重汽3.0托盘改造方案

改制方案

正驾托盘

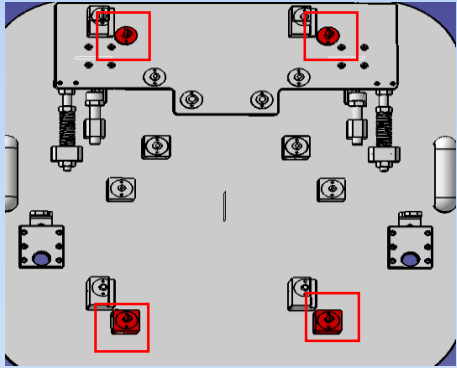
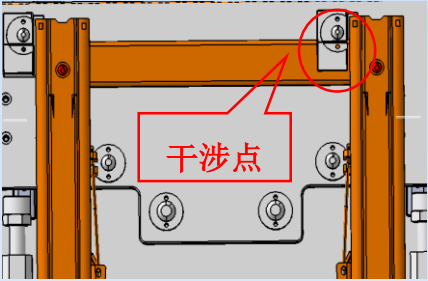
| 现状 | 示意图 | 方案 |
|--|-----|--|
| <p>1. 托盘缺少后定位销，经统计缺少26个；</p> <p>2. 正驾底支架与H6定位销干涉</p> | | <ol style="list-style-type: none"> 1. 加工缺少的定位销； 2. 现场确认干涉的定位销大部分已削去一半，但是需要打磨干涉点的接触面； |

副驾托盘

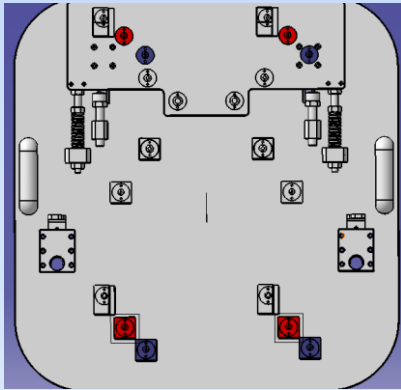
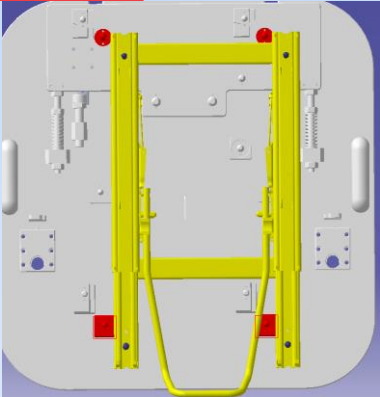
| 现状 | 示意图 | 方案 |
|--|---|---|
| <p>1.副驾底支架与H6定位销干涉；</p> <p>2.定位销尺寸$\phi 9.5$，座椅底支架$\phi 8.5$，尺寸不匹配；</p> <p>3.现场反馈吊装托盘时底座与托盘定位销不易脱离</p> | <p>缺少定位销</p>   <p>干涉点</p> | <p>1.更改定位销位置，红色为原定位销位置，蓝色为更改后的位置；</p> <p>2.定位销尺寸更改为$\phi 7.5$，托盘共计13个，需加工定位销52个</p> <p>3.定位销长度由42mm更改为32mm</p> <p>数据校核后位置</p>   |
